서울특별시 도시계획시설(도로, 광장) 결정(변경)을 위한 의견청취안
- 국제교류복합지구 일대(올림픽대로, 동부간선도로 등) -

검 토 보 고

< 국제교류복합지구 통합적 수변공간 조성 및 주요 보행동선 >

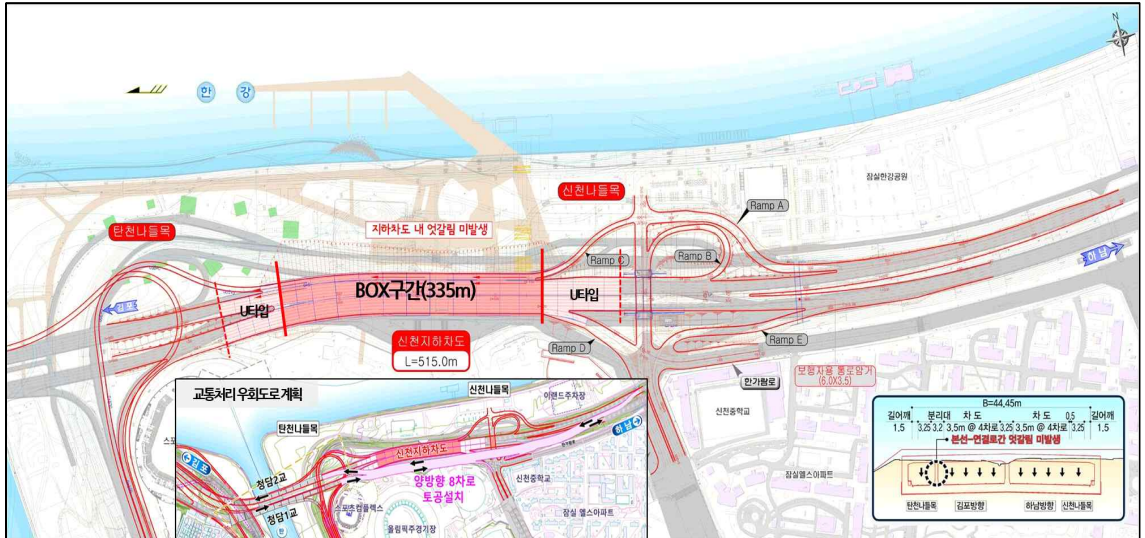
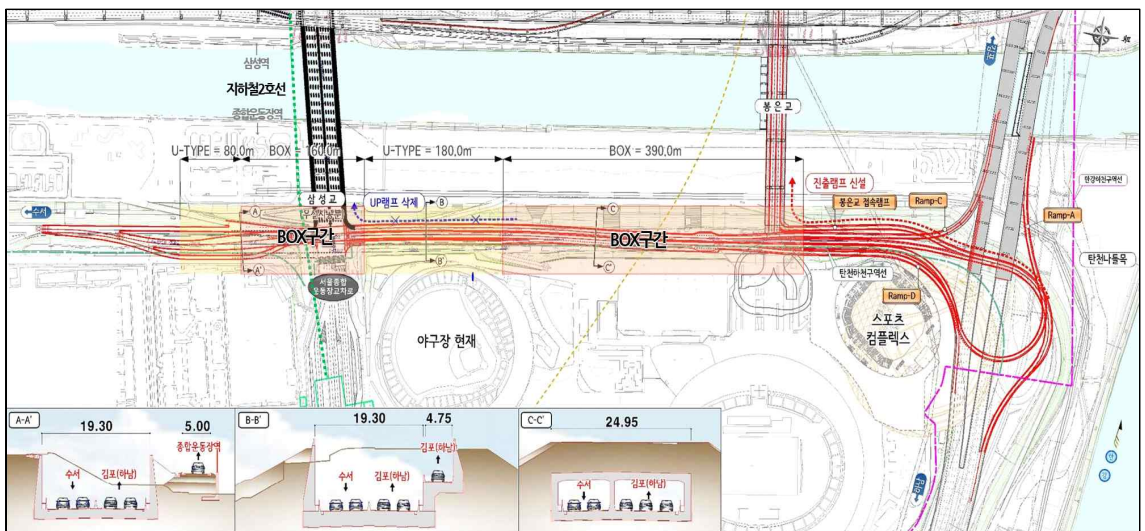
- 올림픽대로 지하화 상부공간의 공원조성 검토 요청⁴⁾에 대하여 올림픽대로가 국가하천 내에 위치하여 인공구조물 설치가 용이하지 않고 공원 하부의 지하도로 구조물의 피해를 우려하여 뿌리가 있는 교목, 관목 식재가 어려운 점을 고려했을 때 하천으로 관리 될 것으로 예상되나, 향후 공원과 중복결정이 타당할 경우 도시관리계획 수립과정 시 조정하여 절차를 이행할 예정임

- 올림픽대로 지하화 공사시 한강유역환경청과 협의하여 하천점용 및 하천폭원 축소에 영향이 없는 종합운동장부지 내로 올림픽대로의 기본 차로수인 8차로의 통행을 유지하는 우회도로를 설치할 계획이며, 신천나들목 또한 입체교차로로 개선 예정임을 고려할 때 임시나들목을 이용한 교통처리계획으로 신천나들목 폐쇄기간을 최소화하여 도로 진·출입 불편을 줄이는데 노력을 기울여야 할 것임

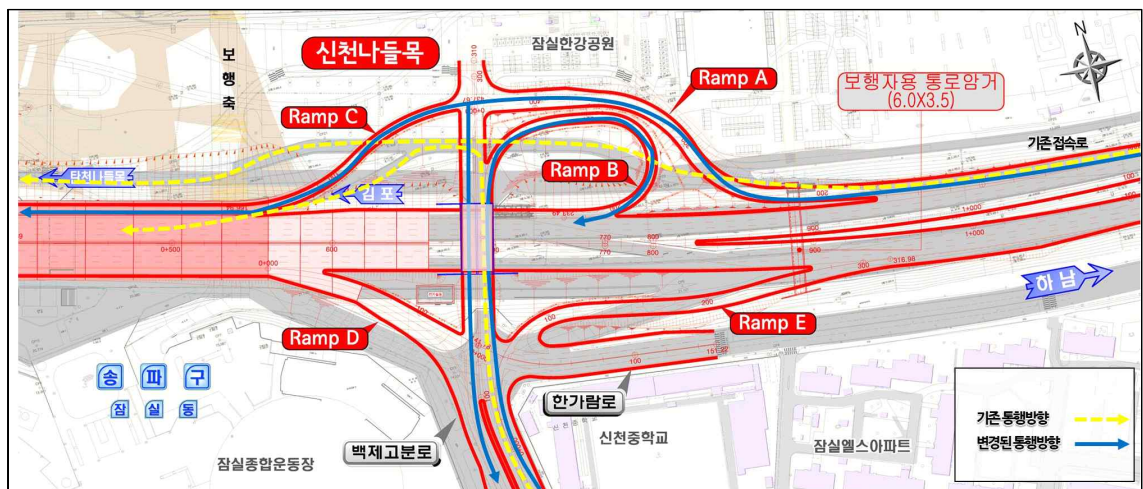
- 탄천동로 지하도로 중 삼성교 교차지점은 160m의 BOX구간으로 설계하였으나 서울종합운동장 교차로 부근에서 동서로 운행하는 지하철 2호선이 교차하므로 서울교통공사와 긴밀히 협의하고 지하철2호선 BOX 구조물 상부의 보강을 통해 지하차도의 하중을 고려한 안정성을 확보하고 철저한 구조물 안전성 검토가 필요함

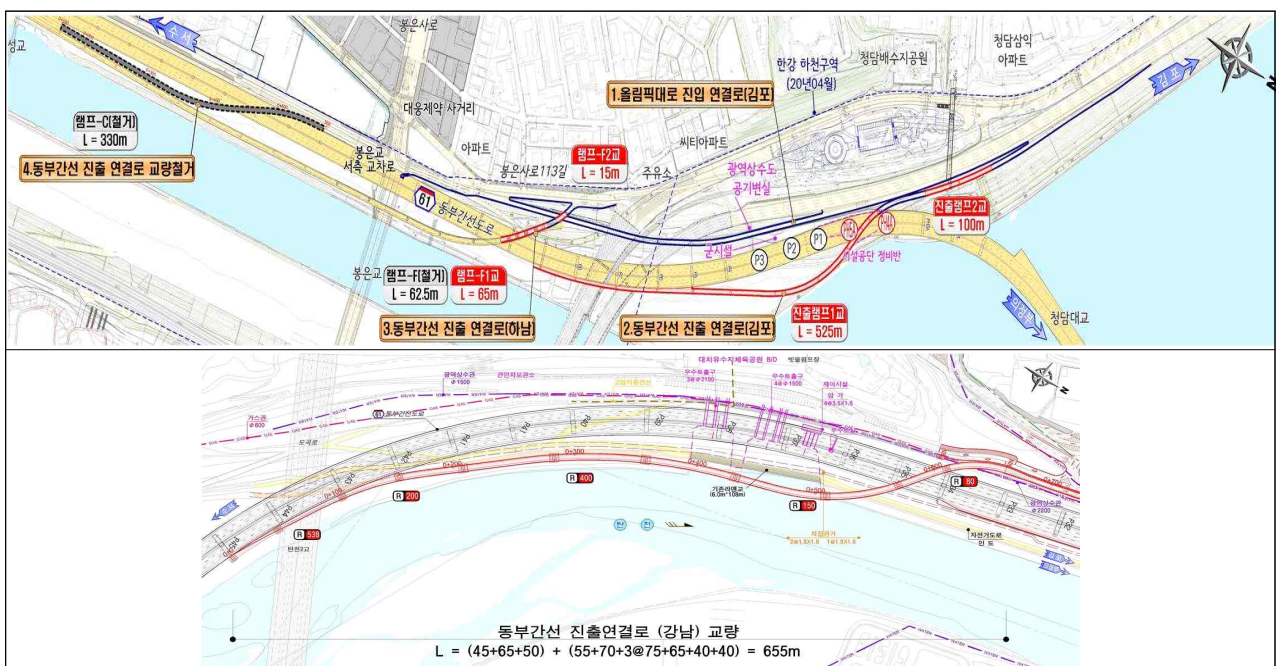
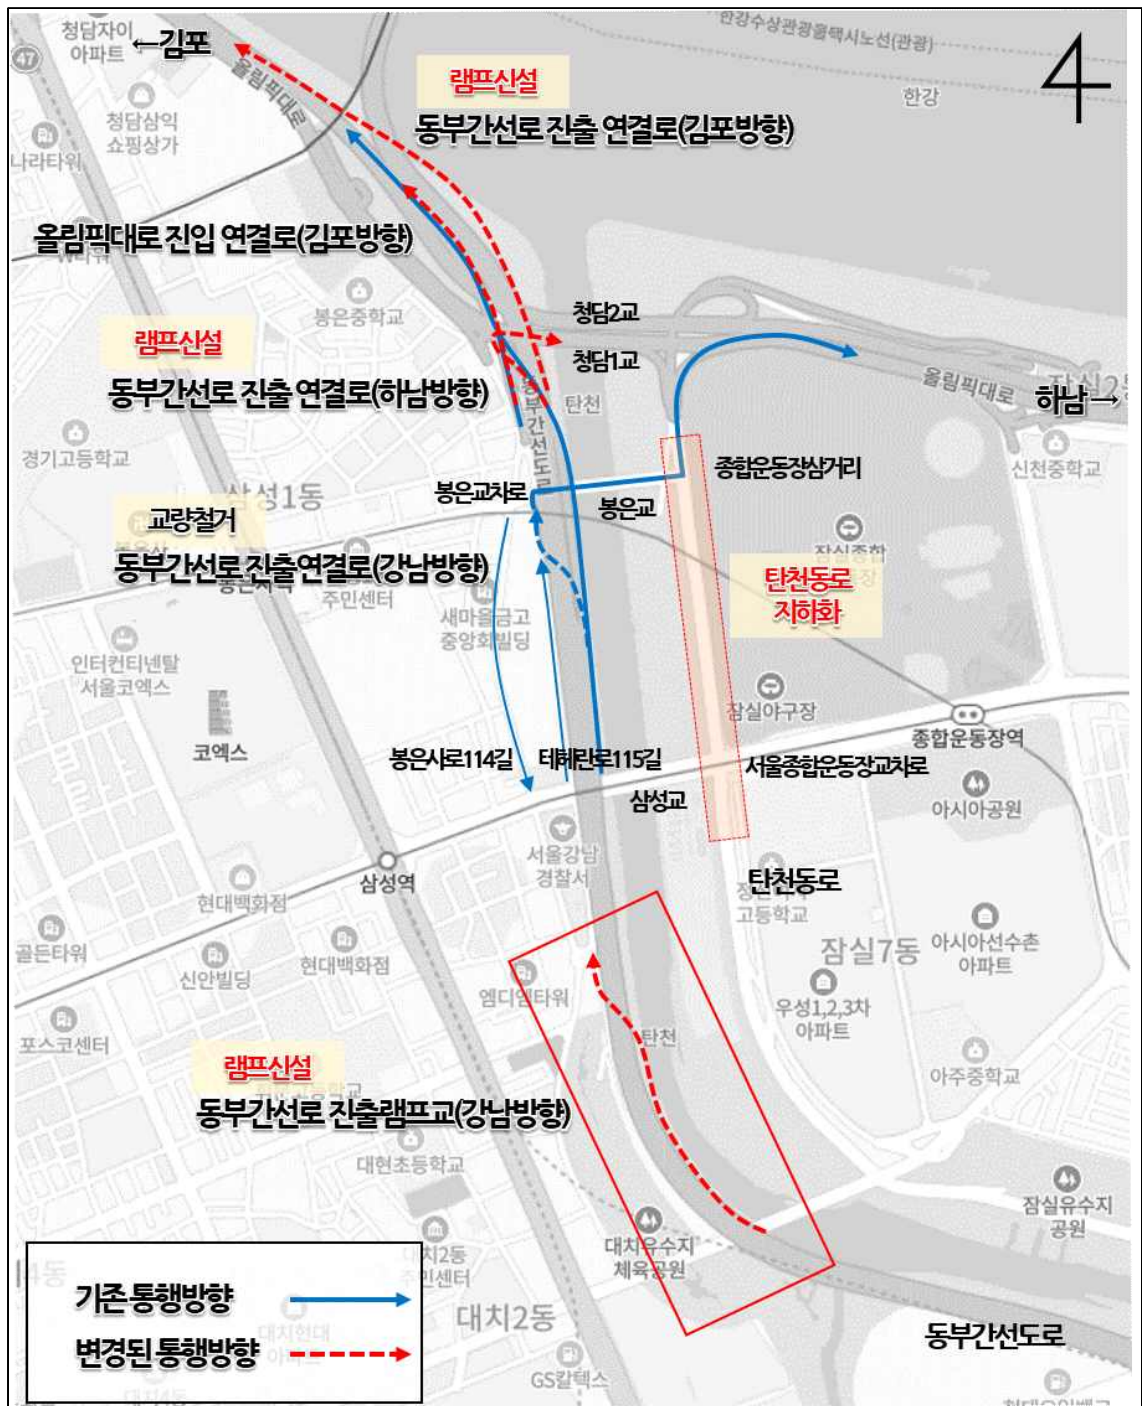
- **동부간선도로 진출로** 신규 설치와 위치변경을 통해 장래 통행량 증가에 대비하고 진출로 주변의 교통체증을 개선하며 인접한 탄천동로의 지하화 및 도로구조 변경으로 통행방식이 변경되는 것을 반영하여 원활한 교통 소통을 도모하고자 함
- 현재 동부간선도로는 삼성교 남측에서 올림픽대로 김포방향과 강남방향으로 진출할 수 있도록 2개의 진출로가 설치되어 있음
- 동부간선도로-올림픽대로 김포방향 진출로는 강남방면에서 올림픽대로 김포방향으로 진출하기 위해 테헤란로 115길과 합류하여

진출하게 되어 상시 극심한 정체를 겪고 있는 구간으로, 이를 해결하기 위하여 동부간선도로에서 올림픽대로 김포방향으로 진출할 수 있는 진출로(램프1교, 램프2교)를 신규 설치하고 기존 진출로는 강남방면에서 진출하는 도로로만 활용하고자 하는 것으로써 이는 극심한 교통문제 해결과 장래 증가가 예상되는 교통수요를 반영한 대안으로 효과적일 것이라 생각됨

- 또한, 현재 동부간선도로를 통해 올림픽대로 하남방향으로 진출하기 위해서는 삼성교 남측에서 강남 방향으로 진출한 후 봉은교를 통해 탄천동로로 우회하여 올림픽대로로 진입하고 있음. 그러나 탄천동로 지하도로 신설로 봉은교 동측, 종합운동장 삼거리에서 올림픽대로로의 진입이 차단되는 것으로 계획됨에 따라 기존의 강남방향 진출연결로 교량을 철거하고 탄천2교 인근에서 강남방향 진출램프교를 신규 설치하며 기존의 동부간선도로-올림픽대로 김포방향 진출연결로를 개선하여 올림픽대로 하남방향으로도 진출할 수 있도록 함으로써 과다한 우회거리를 단축시키고 동부간선도로에서의 진출이 원활하도록 교통체계를 개선하고자 하는 것은 타당하다 판단됨

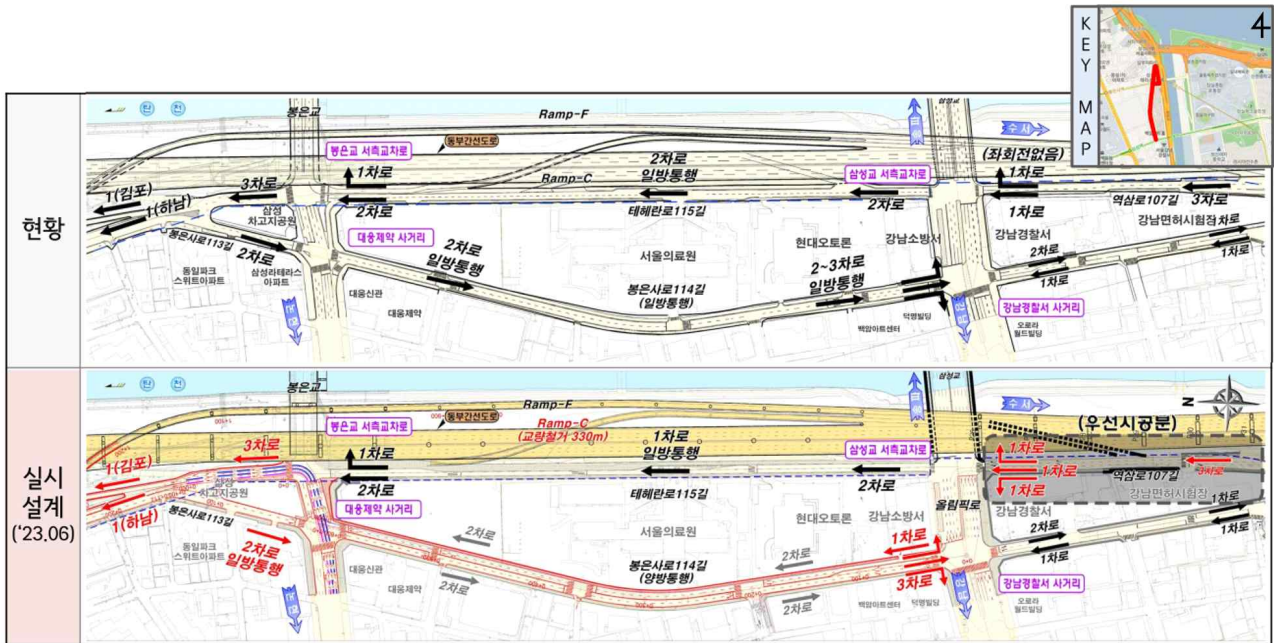
- 봉은사로114길(대로3-70)은 현재 남측방향 2차로의 일방통행으로 운영중이나 인접한 한국감정원과 서울의료원 부지의 개발이 예정되어 있어 장래 교통량 수요를 감안하여 양방향 4차도로로 확장하고자 하며 북측방향 2차로의 일방통행으로 운영 중인 테헤란로115길은 국제교류복합지구의 주보행축인 탄천보행교의 보행환경을 제고하기 위

해 부분 1차로로 변경 및 보행로를 확충하고자 하는 것으로 이는 대규모부지의 개발과 공공기여 및 국제교류복합지구 전체 토지이용을 고려한 도로구조개선으로 필요한 사항으로 보여짐

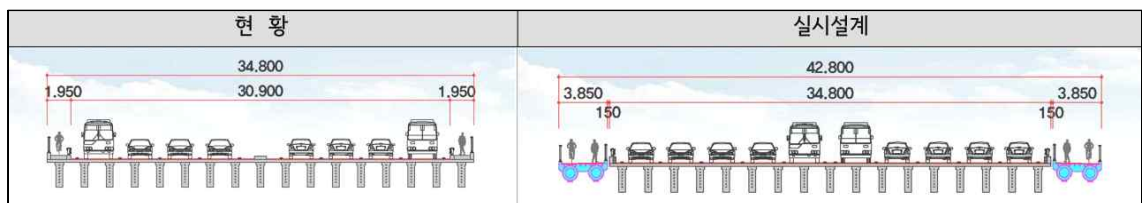
- 올림픽대로 잠실구간의 지하화, 선형 변경 및 탄천 나들목 연결로 변경으로 올림픽대로 하남방향(중로1-136)의 청담1교와 김포방향(중로2-289)의 청담2교의 차로를 확폭(4차로→5차로)하는 것으로 계획하였으나 기존의 도시계획시설결정만큼 교각 폭원이 증가되어 이번 시설결정 범위의 변경은 해당사항 없음
- 청담1·2교 모두 기존 교각을 활용하여 1차로씩 확장하고자 하는 것으로, 청담1교 서측에 동부간선도로-올림픽대로 하남방향 진출로가 신설됨에 따라 원활한 소통을 위해 차로를 확폭하고 탄천동로-올림픽대로 김포방향 연결로가 청담2교에서 올림픽대로 본선에 합류하도록 탄천나들목의 구조를 개선함에 따라 차로를 확장하는 것으로 인접 도로의 구조개선에 따른 진입차량 증가에 대응하는 적절한 시설개선으로 판단됨
